### **EINWÄNDE zum FLÄCHENNUTZUNGSPLAN STADT SCHWÄBISCH GMÜND – WALDSTETTEN 10. Änderung A 12 DV Straßdorf Süd 3. Erweiterung & zugehörigem Bebauungsplan**

#### **im Rahmen der Beteiligung der Öffentlichkeit nach § 3 Abs. 1 BauGB o.g. zum Vorhaben 3. Erweiterung des Gewerbegebiets Strassdorf Süd erhebe ich nachfolgende Einwände:**

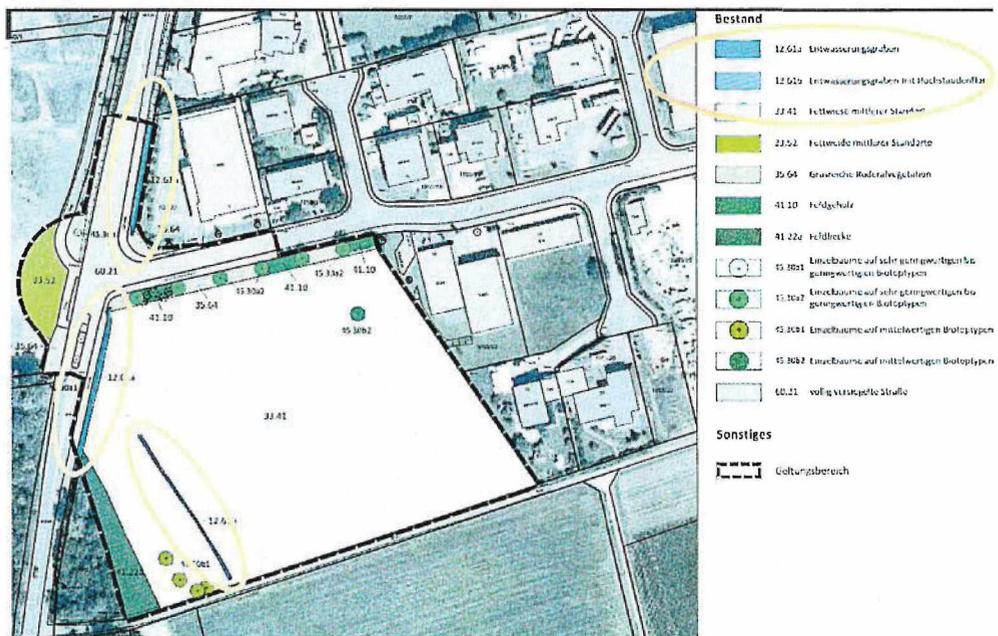
Laut 2.5 gibt es kein Oberflächenwasser: „Im Plangebiet sind keine Gewässer oder Wasserläufe vorhanden.“

Dies ist widersprüchlich zu den Angaben, die von Entwässerungsgräben 12.61aa + 12.61b mit wasserführenden Läufen und auch von Quellwasser des Tobelbachs sprechen. Ebenso sind die Hinweise zu 2.2.1 im Bebauungsplan zu den zu treffenden Vorkehrungen alleine der Grundstückseigner auf Grund der Starkregenereignisse im Mai 2016, sich selber um einen geeigneten Überschwemmungsschutz zu kümmern. Hier sind keine ausgleichende Maßnahmen durch den derzeitigen Besitzer, der Stadt schwäbisch Gmünd vorgesehen oder benannt.

Zur besseren Darstellung beiliegend Bilder der örtlichen Gegebenheiten  
 Darin können Sie sowohl den oberflächlichen Wasserverlauf, wie auch durch unterirdische Wasserverläufe geprägte wellenartige- und landschaftsprägende Erhöhungen- und Vertiefungen erkennen.

Der mittlere Entwässerungsgraben befindet sich angrenzend zum Baufenster. Was wird damit (mit dem bestehenden Entwässerungssystem) zukünftig geschehen?

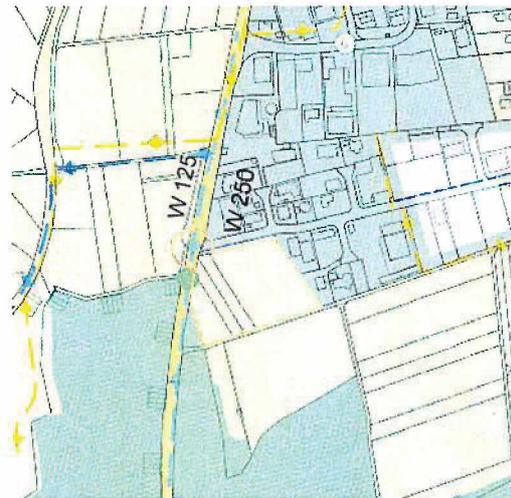
Ebenso teile ich nicht die Einschätzungen zu den betriebsbedingte Auswirkungen gemäß BB mit Begründungen

*Vor dem Hintergrund der bestehenden Vorbelastung durch die L1159 und des bestehenden Gewerbegebietes, ist mit der geplanten Gewerbegebietserweiterung keine erhebliche Zunahme von Emissionen (Lärm, Staub, Schadstoffe, optische Reize) zu erwarten.*

Dies ist meiner Ansicht nach nicht zutreffend: Die Zunahme von weiteren Emissionen sind vorgenannt unter 5. mit der ERSCHLIEßUNG, ENT- UND VERSORGUNG

### Alternative 1) Aktuelle Planung

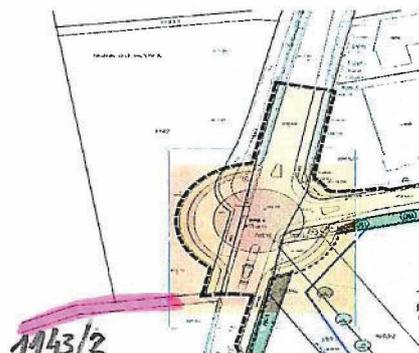
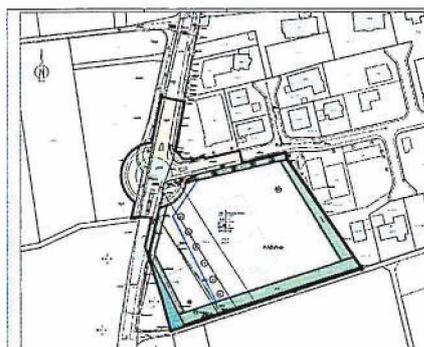
**Alternative 1:** verschieben des Kreisverkehrs für die direkte Anbindung an den Weg des Flurstücks 1143/2. Somit ist bei Erweiterung der Querverbindungsstraße nach Metlangen kein größerer Einschnitt in Grundstücke erforderlich. Bei der Herstellung des Kreisverkehr kann dies bereits berücksichtigt werden.

**Alternative 2)**  
Aktuelle Planung

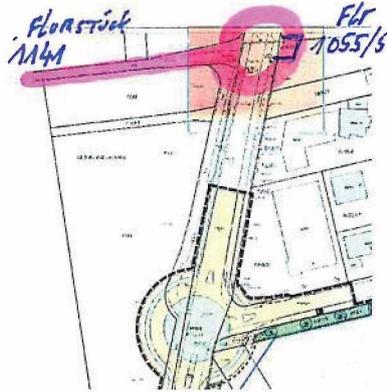
**Alternative 2:** verschieben des Kreisverkehrs für die direkte Anbindung an den Weg des Flurstücks 1141 und Nutzung des Flurstücks 1055/5 als Verkehrsweg. Die Querverbindungsstraße nach Metlangen besteht bereits als „Durchgangsstraße“.
